Bescheid

über die Änderung und Ergänzung der
allgemeinen bauaufsichtlichen Zulassung
vom 7. März 2011

Z-33.41-1263

**Wärmedämm-Verbundsystem mit angeklebten EPS-Platten
"H&W-Therm VWS-System"**

Anlage 7

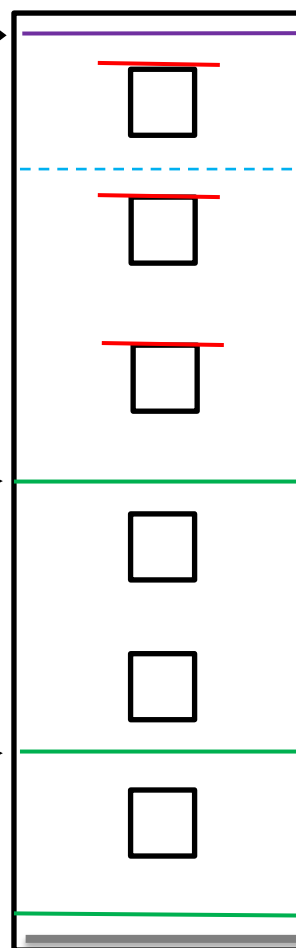
Für schwerentflammbare WDVS mit bis zu 300 mm dicken EPS-Platten müssen zusätzlich zu den in Abschnitt 4.6.2 enthaltenen Bestimmungen folgende konstruktiven Maßnahmen gegen eine Brandeinwirkung von außen ausgeführt werden (siehe Anlage 7):

1. ein Brandriegel an der Unterkante des WDVS bzw. maximal 90 cm über Geländeoberkante oder genutzten angrenzenden horizontalen Gebäudeteilen (z. B. Parkdächer u. a.),

2. ein Brandriegel in Höhe der Decke des 1. Geschosses über Geländeoberkante oder angrenzenden horizontalen Gebäudeteilen nach Nr. 1, jedoch zu dem darunter angeordneten Brandriegel mit einem Achsabstand von nicht mehr als 3 m. Bei größeren Abständen sind zusätzliche Brandriegel einzubauen.

3. ein Brandriegel in Höhe der Decke des 3. Geschosses über Geländeoberkante oder angrenzender horizontaler Gebäudeteile nach Nr. 1, jedoch zu dem darunter angeordneten Brandriegel mit einem Achsabstand von nicht mehr als 8 m. Bei größeren Abständen sind zusätzliche Brandriegel einzubauen.

4. weitere Brandriegel an Übergängen der Außenwand zu horizontalen Flächen (z. B. Durchgänge, -fahrten, Arkaden), soweit diese in dem durch einen Brand von außen beanspruchten Bereich des 1. bis 3. Geschosses liegen.

Weiterhin ist ein Brandriegel (wie vorstehend beschrieben) maximal 1,0 m unterhalb von angrenzenden brennbaren Bauprodukten (z. B. am oberen Abschluss des WDVS unterhalb eines Daches) in der Dämmebene des WDVS anzuordnen. Dieser Brandriegel ist mit einem Klebemörtel vollflächig anzukleben.
